PCN#20150904001
SC70 パッケージ 一部製品 Carrier Tape 変更

PCN 番号:	20150904001	PCN 日付:	09/29/2015
表題:	SC70 パッケージ 一部製品 Carrier Tape 変更

New Carrier tape Dimensions:**変更理由:**

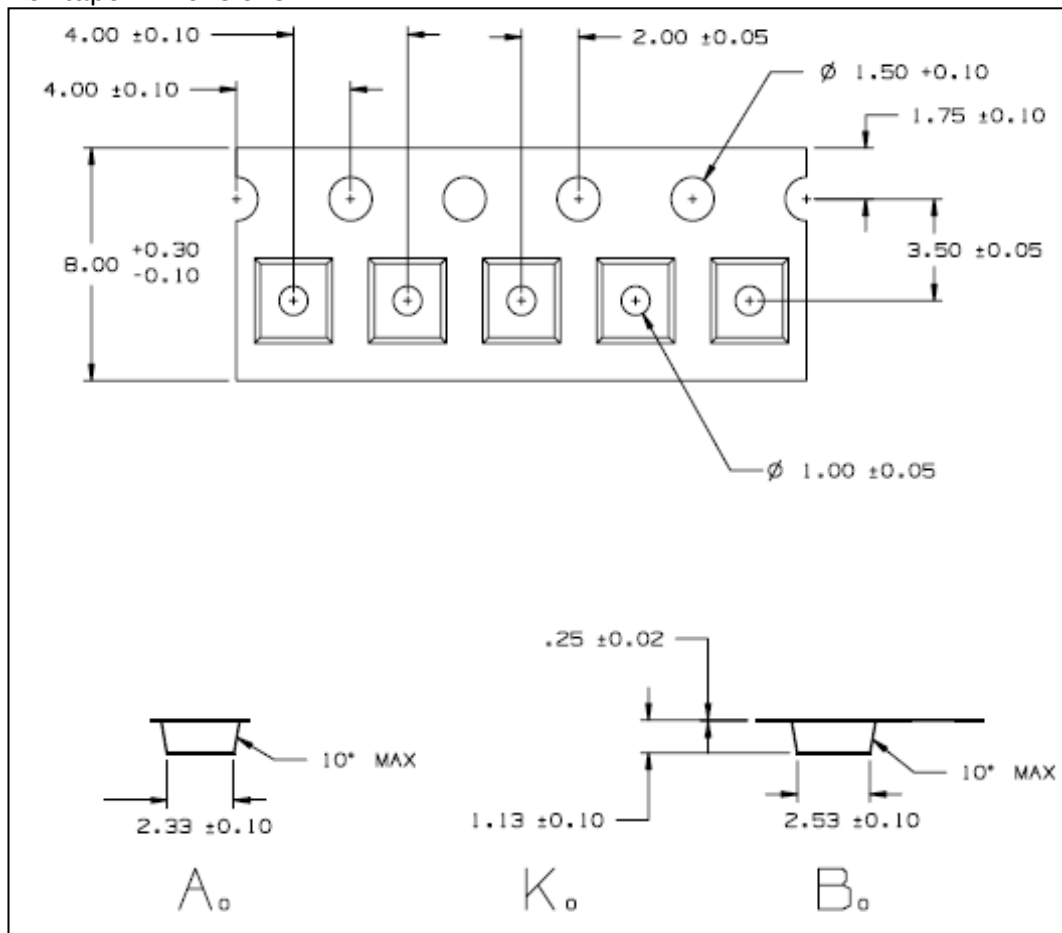
TI は、SC70 パッケージ 一部製品について、新 carrier tape の認定を連絡します。2 つの carrier tapes の material composition は同じになります。寸法比較一覧は下記の通りです。

Dimension	From	To
Ao	2.25 (+/- 0.1) mm	2.33 (+/- 0.1) mm
Bo	2.40 (+/- 0.1) mm	2.53 (+/- 0.1) mm
Ko	1.22 (+/- 0.1) mm	1.13 (+/- 0.1) mm

EIA 481 SC70 pocket 寸法に Align する為
